第四章 開發行為或環境保護對策變更之理由及內容

4.4 開發行為變更之內容

4.4.2 污水下水道系統變更

圖4.4-3 本次變更污水下水道系統(接入既有污水下水道系統)

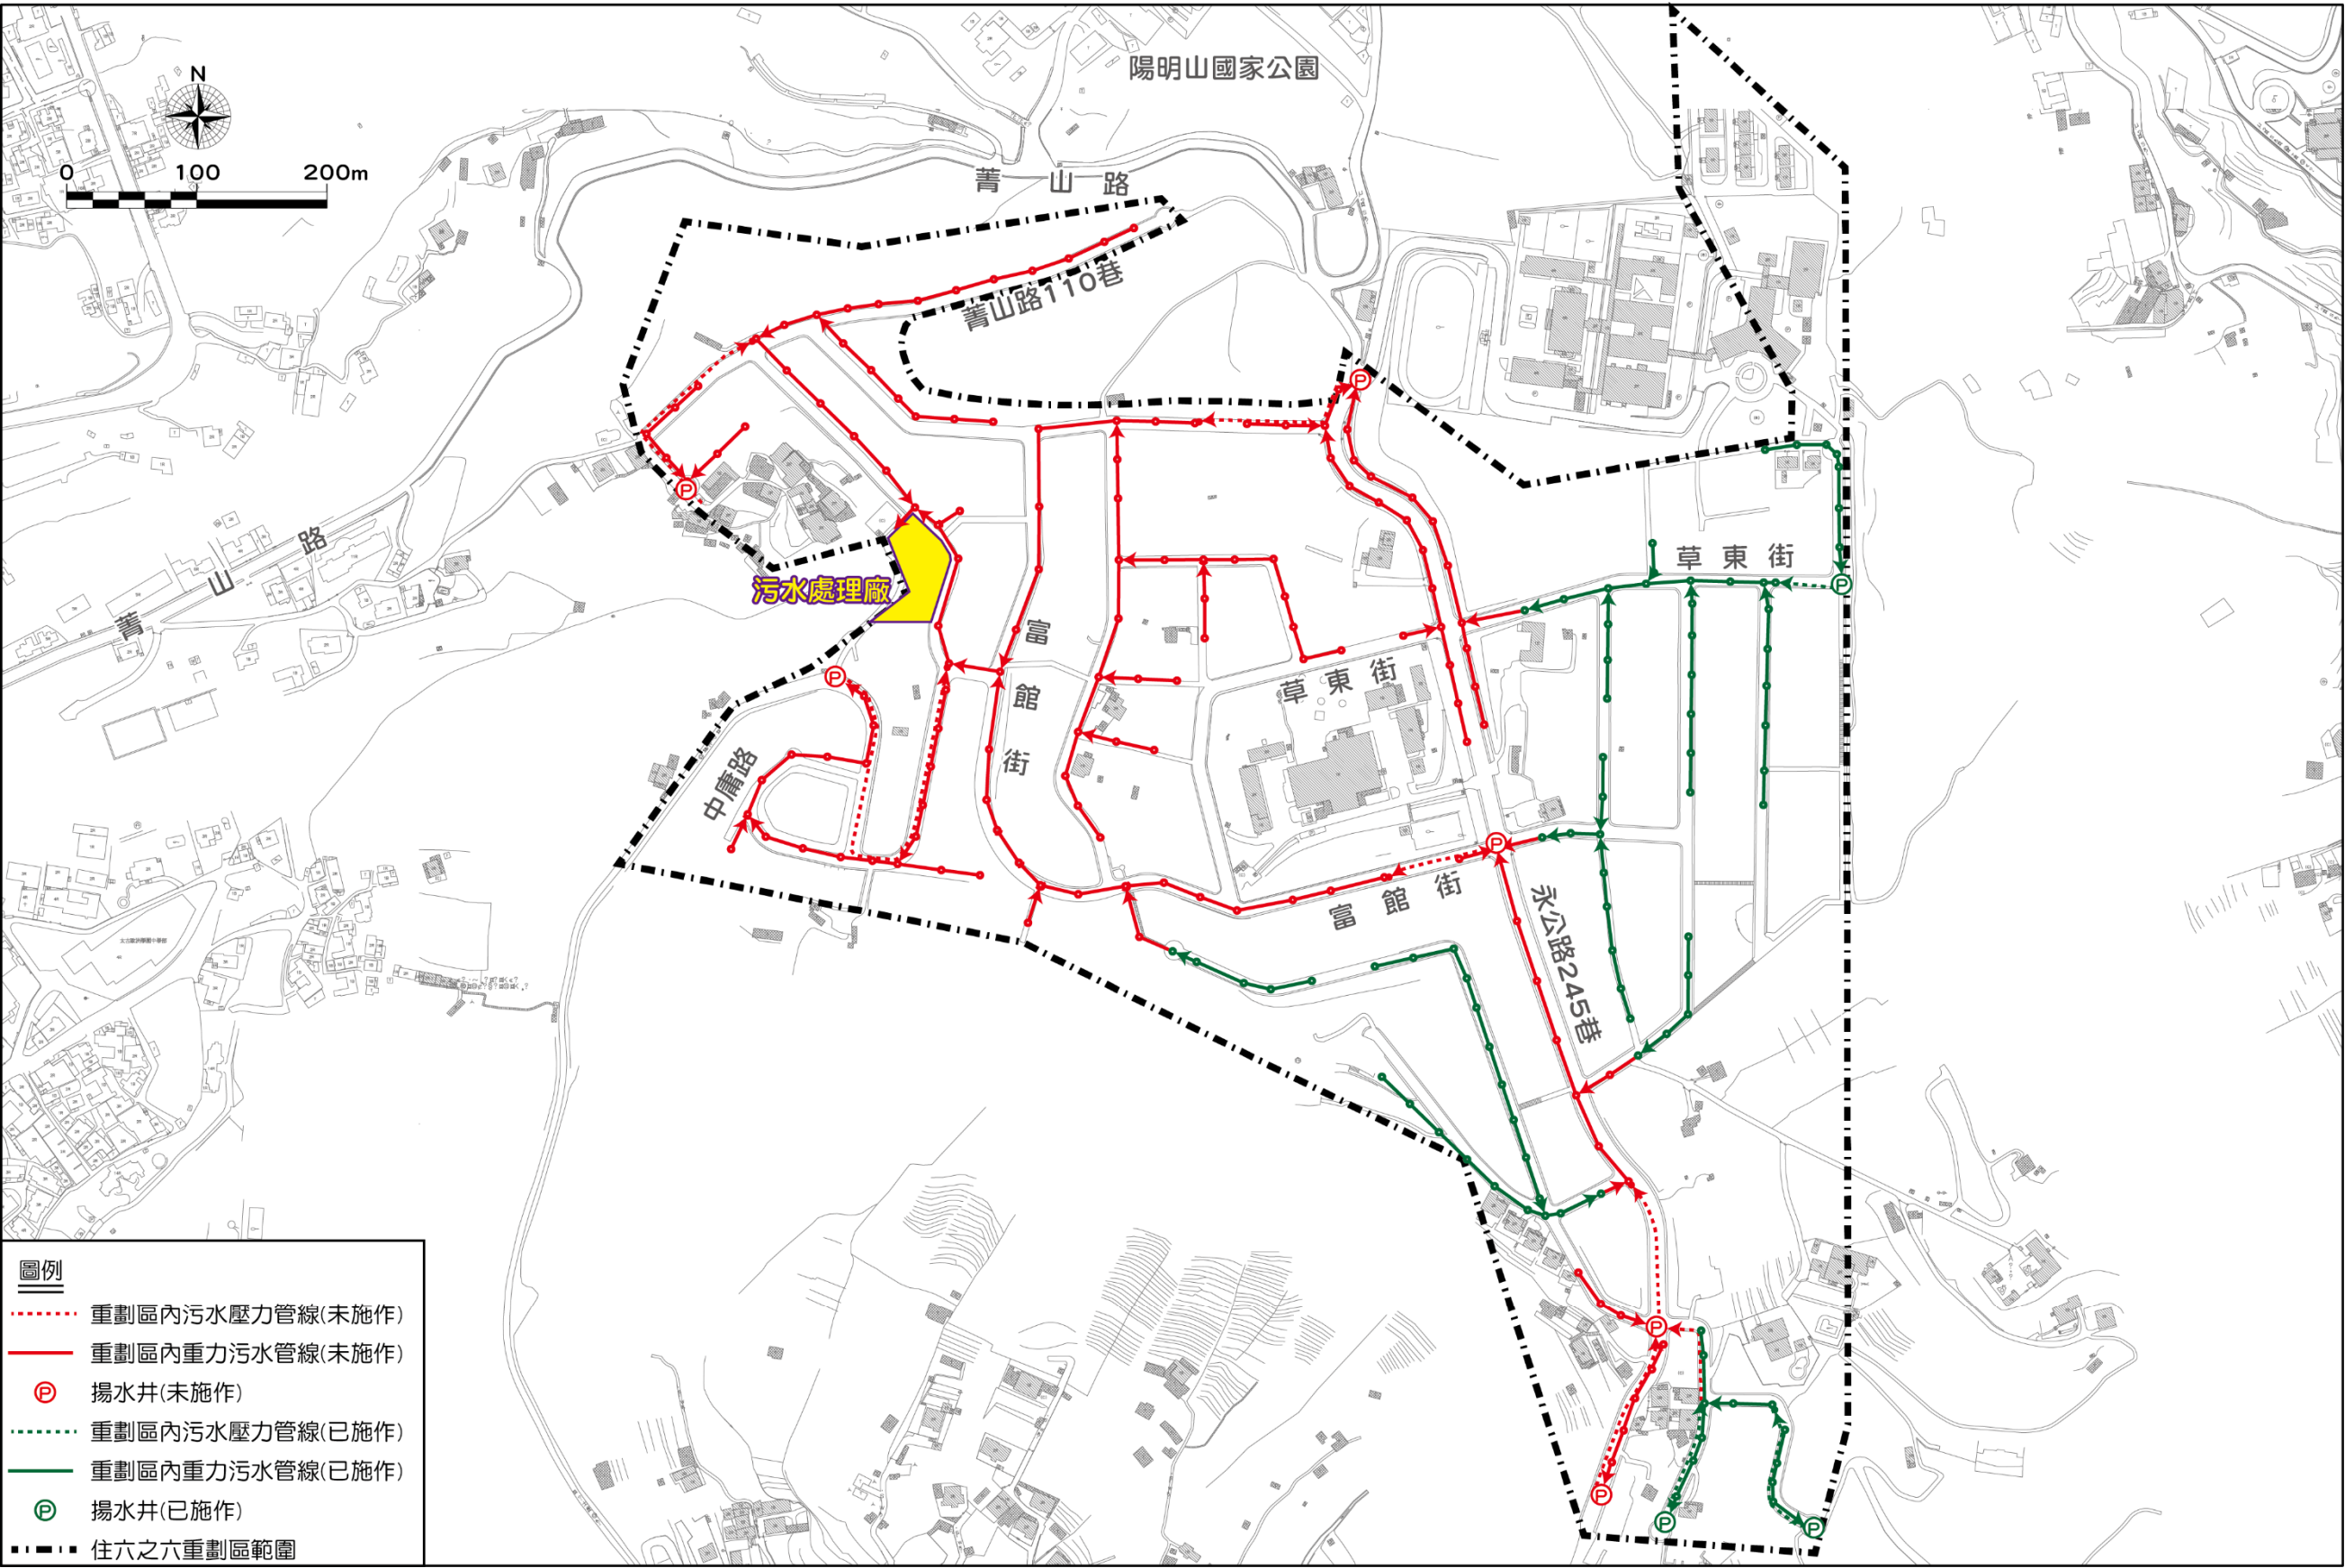
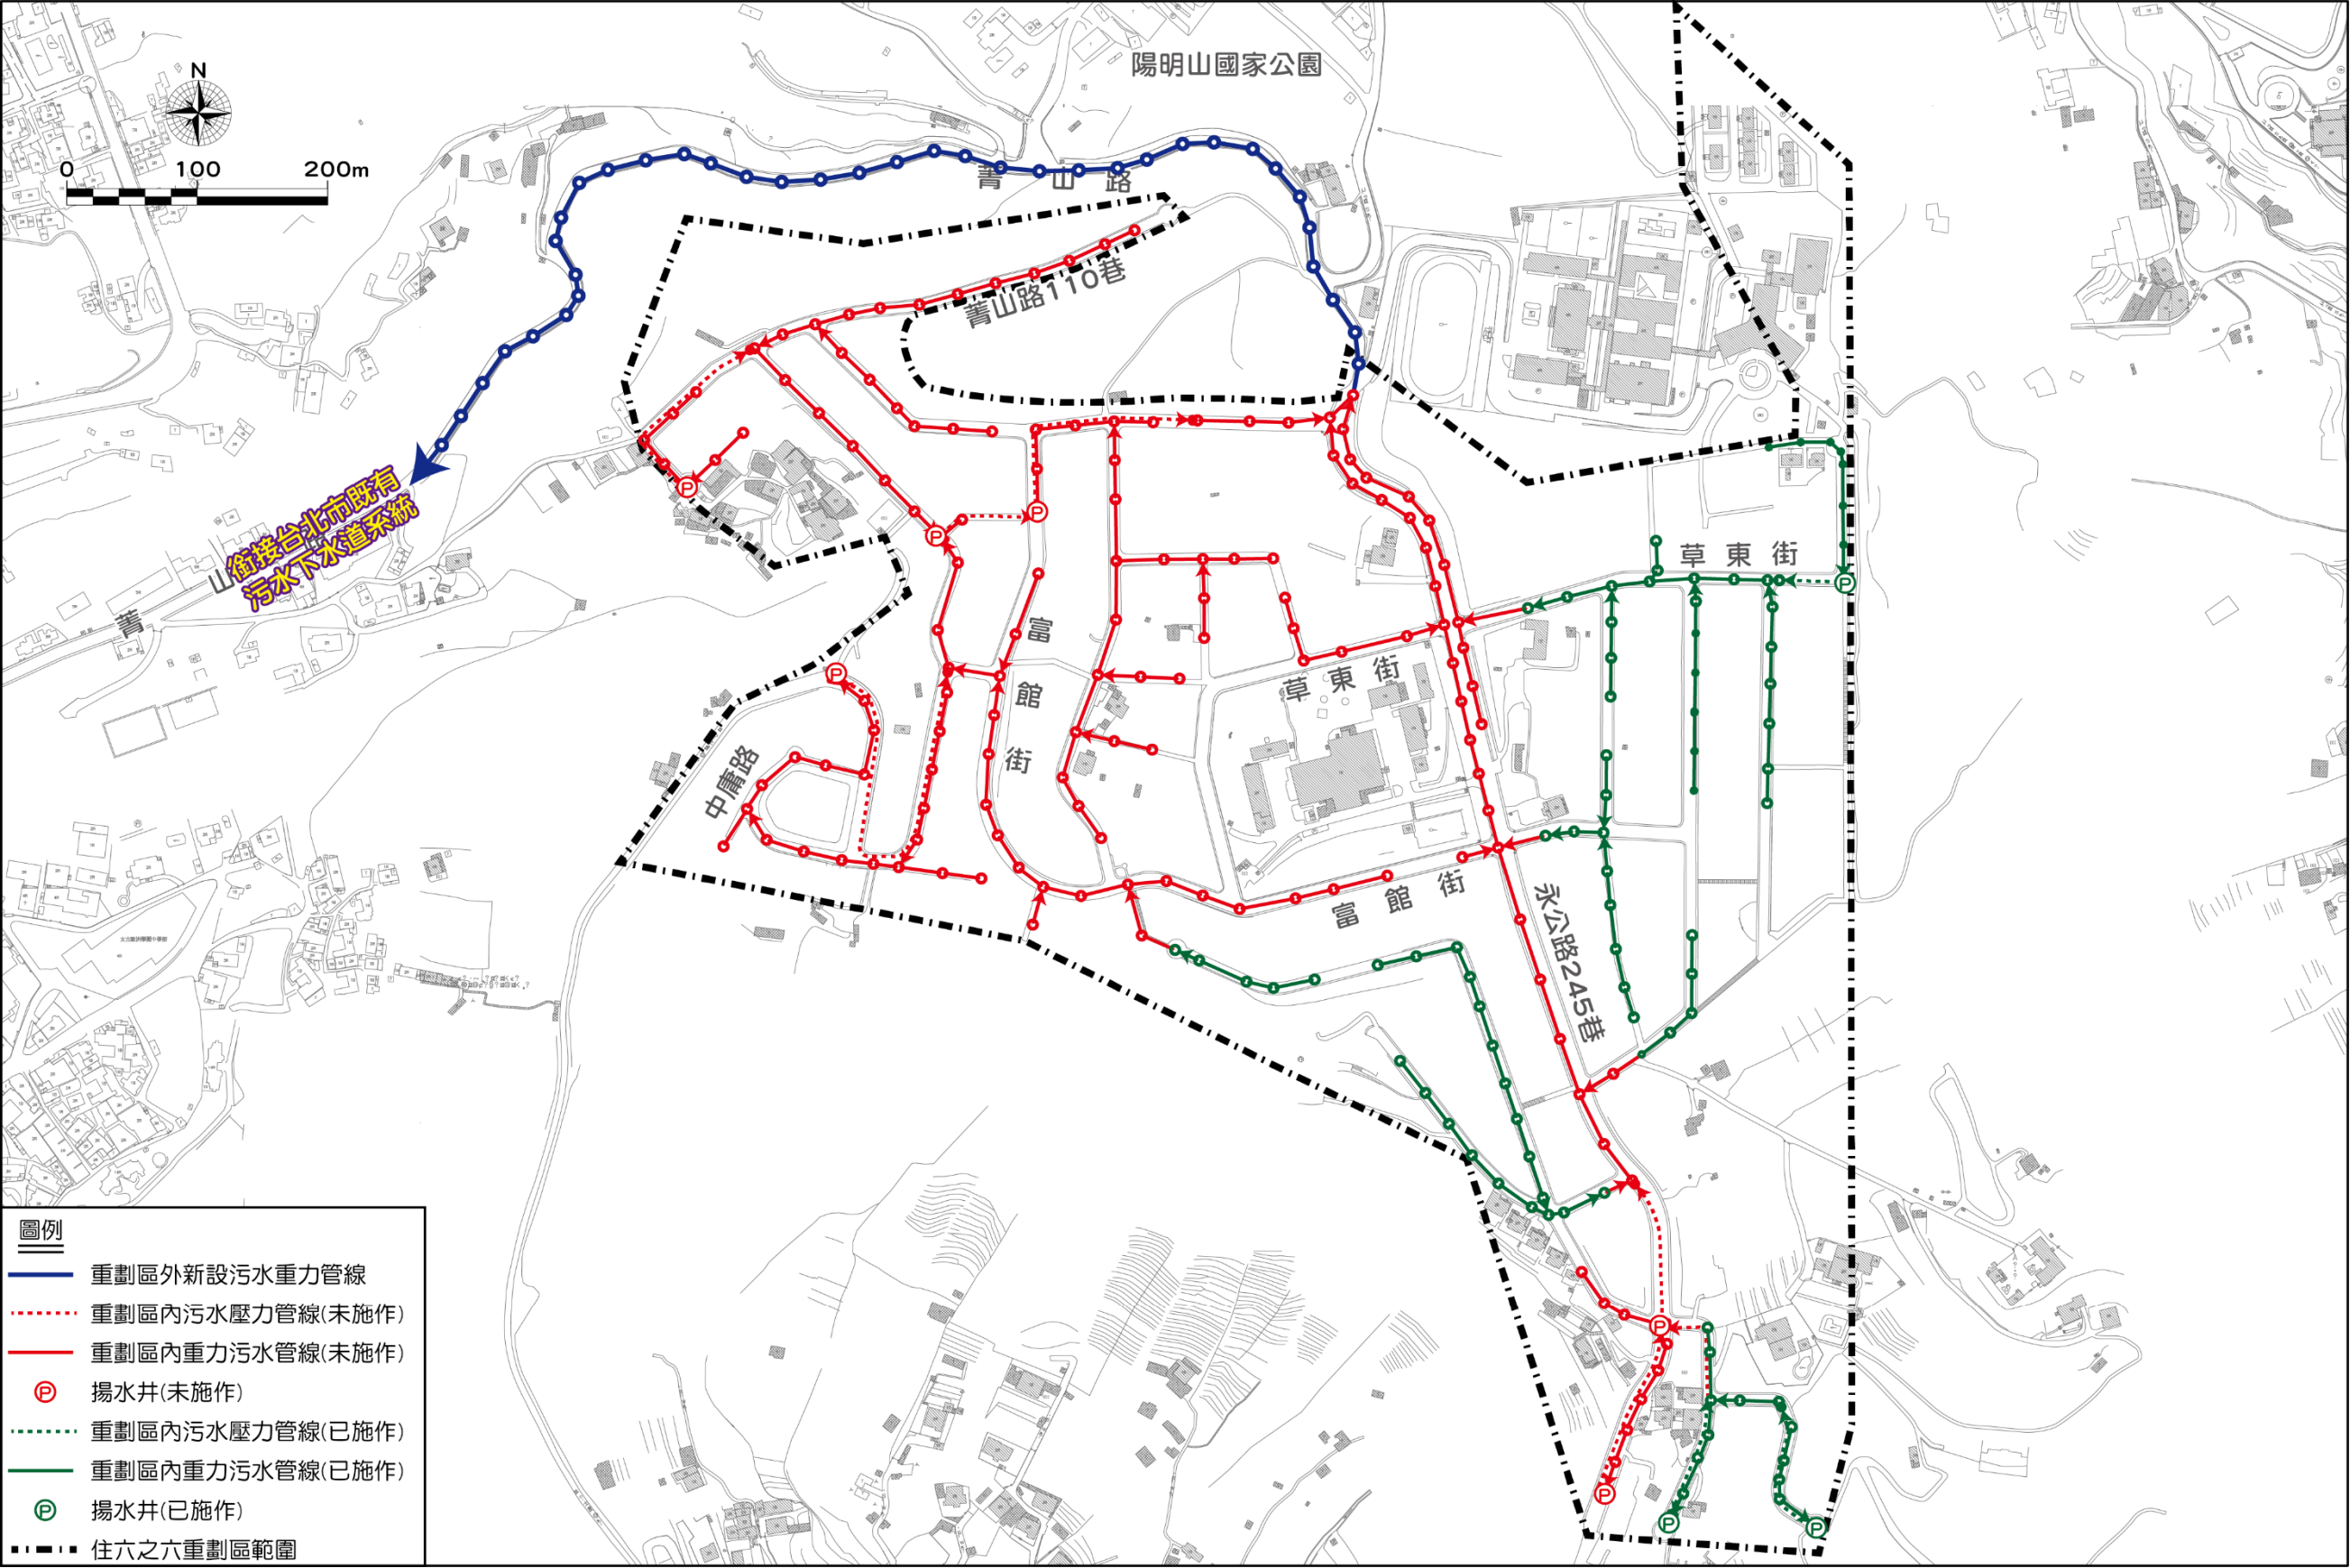
- (a) 考量原規劃污水處理廠用地有關坡度、土石方量及工程施作上對環境影響等相關議題多難以形成共識，連帶影響污水管線工程均延宕至今而無法施工，而鄰近重劃區外菁山路公共污水管線則已於107年9月完工，故本開發單位於107年11月提出調整原重劃區內自設污水處理廠之規劃方案，建議將重劃區內污水管線收集之污水，改成直接納入銜接至區外臺北市既有公共污水管線系統，再以重力管線輸送至迪化污水處理廠進行處理，至於原重劃區內之污水處理廠則取消施作，區內污水管網則配合局部修訂與規劃。相關配置詳圖4.4-3及圖4.4-4所示。
- (b) 變更後重劃區內收集之污水將納入台北市公共污水管線系統，並送至迪化污水處理廠進行處理。經洽詢主管機關(臺北市政府工務局衛生下水道工程處)，規劃銜接之管線系統及迪化污水處理廠均尚有餘裕容量可接納。另由重劃區至既有公共污水管線銜接點則僅有大約1,800公尺之距離。基本上污水下水道系統之變更，不論技術、工程、經費，甚至既有污水系統之相容性等皆應屬可行。
- (c) 變更污水下水道系統後，原規劃污水處理廠可免於施作，除可消弭相關團體之疑慮或爭議外，工程期間對於鄰近環境之負面影響可全部避免。區內管網工程已施作之部分均可適用(無須重新埋設)，未施作之部分則局部配合調整與規劃，其量體或數量並沒有明顯變化(詳表4.4-4)，預期應不致於有明顯差異。
- (d) 重劃區內原規劃自設污水處理廠之處理方式係採前處理、初沉、生物處理(接觸曝氣)、終沉、過濾及消毒後，再排放至重劃區西側之野溪，最終流入磺溪。變更後區內污水則由迪化污水處理廠一併處理，該廠為目前國內規模最大之二級污水處理廠，其處理方式採前處理、初沉、生物處理(深槽階段曝氣)及消毒後，再排放至淡水河，另設有三級處理(過濾)回收水再利用設備，可提供廠區沖洗、植栽用水及街道沖洗用水等。變更前、後污水處理等級並無明顯差異，且未來放流水不會排放至重劃區鄰近

項次		原規劃 污水下水道系統	變更後 污水下水道系統
污水處理廠		1 座	0 座
污 水 管 線 及 設 施	§ 200mm管線	5,193 m	5,341m
	§ 300mm管線	1,220 m	905 m
	§ 400mm管線	-	393 m
	小計	6,413 m	6,639 m
	揚水井/壓力管	9座/1,585m	9座/1,335m
	人孔	230座	225座

- (e) 本開發單位於107年12月、108年9月、108年11月分別提送變更後之污水管線系統設計書圖至主管機關(臺北市府工務局衛生下水道工程處)審查，並於109年1月經確認變更後污水管線系統設計書圖之施工技術可行及符合相關下水道準則(109年1月14日北市工衛設字第1093002608號函)。
- (f) 重劃區內污水管線系統之重力管總長約6,639 m，壓力管總長約1,335 m，合計7,974 m。106年7月~106年11月施工期間已埋設完成之重力管為1,944 m，壓力管為257 m，尚有5,723 m之管線於本(第二次)環境影響差異分析報告審查通過後，方可施作。考量管線施工期間應儘量減少對周遭環境之影響，初步規劃相關原則如下：每日採2~3個工作面、每日埋設管線總長度在100公尺以下、管溝開挖回填寬度小於1.5公尺，含路面復原之預計工期約120工作天(假日不施工)以內。
- (g) 區內污水管線施工之剩餘土石方採區內土方平衡並回填利用(土方不外運)，相關水土保持計畫書依規定已於109年1月提送主管機關(臺北市府工務局大地工程處)審查，並已於109年5月完成審查作業，待本(第二次)環境影響差異分析報告審查通過後再予以正式核定。
